Predmet: Predloženie doplňujúcich informácií „Novostavba LOZ IV Bratislava (Rozšírenie LOZ III)“

Doplňujúce informácie k pripomienkam uvedeným v stanoviskách doručených k Oznámeniu "Novostavba LOZ IV Bratislava (Rozšírenie LOZ III)"					
Č.	Organizácia	Stano- visko č.	Dátum	Pripomienky	Stanovisko

Obr. Mapa seizmicity (www.geology.sk)

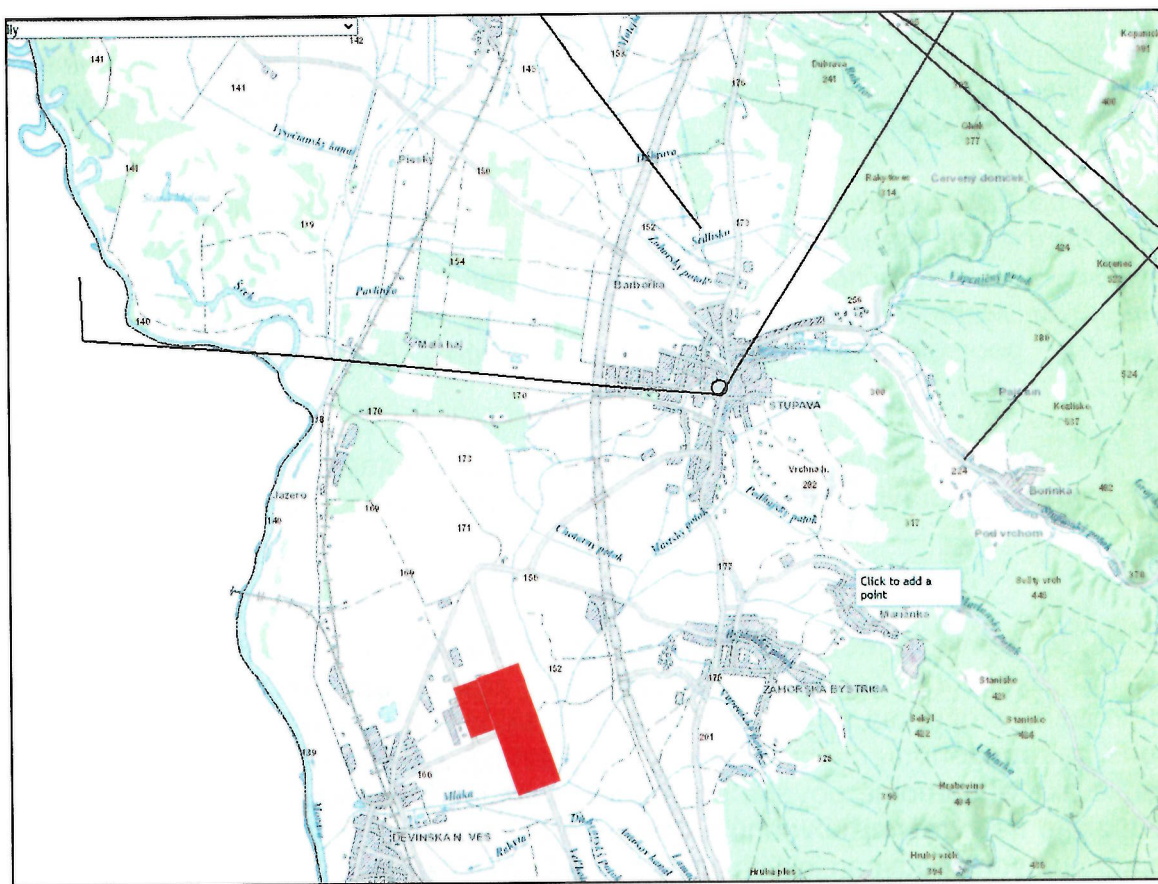
„V kapitole 6.2. Horninové prostredie, podkapitole Geodynamické javy je potrebné doplniť informáciu o seizmicite územia a zaradiť dotknuté územie podľa aktuálnej platnej STN EN 1998-1/NA/Z2.“

„V tejto podkapitole ďalej navrhujeme doplniť informáciu, že záujmové územie sa nachádza v rájone stabilných území. Výsledky inžinierskogeologického prieskumu sú spracované v záverečnej správe: Atlas máp stability svahov SR v M 1 : 50 000 (Šimeková, Martinčeková et. al., 2006), ktorý je prístupný na mapovom serveri Štátneho geologického ústavu Dionýza Štúra Bratislava (<http://ap.l.geology.sk/atlassdD>).“

Záujmové územie sa nachádza v rájone stabilných území. Z endogénnych geodynamických javov sa vzhľadom na marginálnu polohu hodnotenej oblasti v rámci viedenskej panvy prejavuje slabý tektonický výzdvih. Z hľadiska ohrozenia dotknutého územia seizmicitou predstavuje maximálna očakávaná makroseizmická intenzita v území podľa stupnice EMS 98 7 stupeň (Klukanová et. al. in Atlas krajiny SR, 2002). Podľa STN EN 1998-1/NA/Z1 Bratislava patrí do oblasti seizmického rizika (oblasť 4) so základným seizmickým zrýchlením 0,3 m/s². Z hľadiska náchylnosti územia na svahové deformácie sa dotknuté územie nachádza v rájone stabilných území (Šimeková a kol.).“

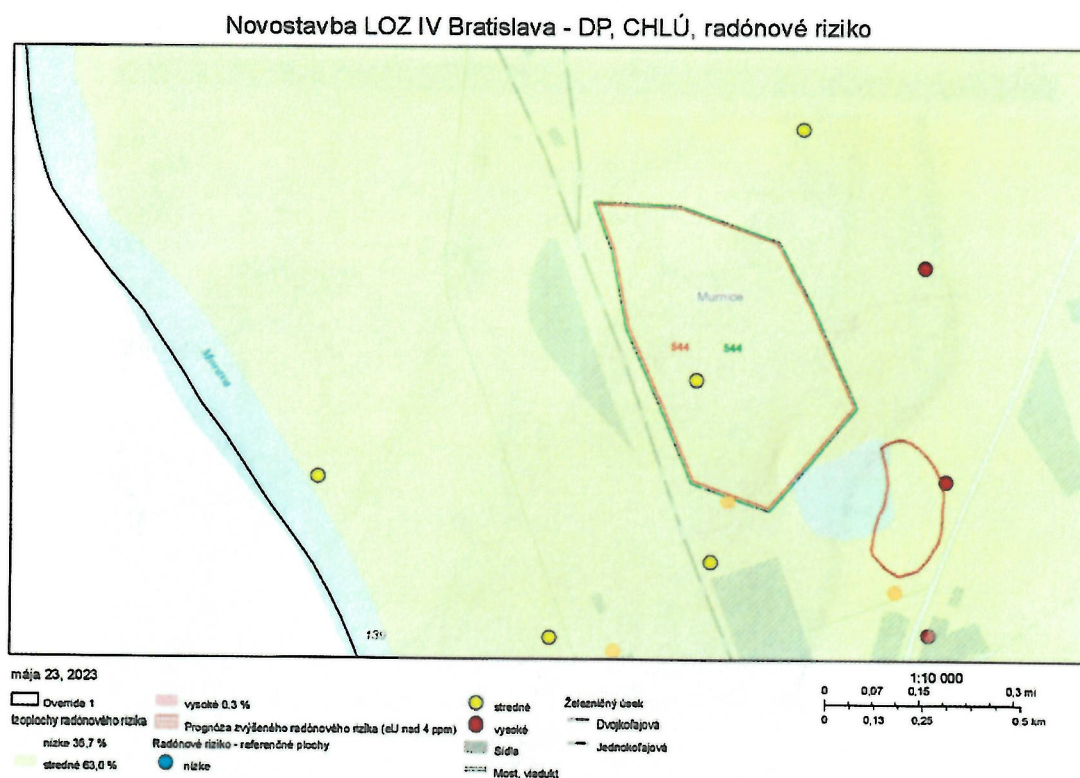
„V kapitole 6.2. Horninové prostredie navrhujeme doplniť podkapitolu „Environmentálne záťaž“ a doplniť informáciu o prítomnosti environmentálnych záťaží v rámci areálu, ktorého súčasťou je aj posudzovaná lokalita.“

V kapitole 6. Základné informácie o súčasnom stave životného prostredia dotknutého územia vrátane zdravia ľudí, 6.2. Horninové prostredie, sa dopĺňa časť Environmentálne záťaž:

Identifikátor EZ: SK/EZ/B4/117 4

Názov EZ: B4 (001) / Bratislava - Devínska Nová Ves - Volkswagen Slovakia - areál závodu

Názov lokality: Volkswagen Slovakia - areál závodu Druh činnosti: strojárská výroba

Registrovaná ako: C Sanovaná/rekultivovaná lokalita
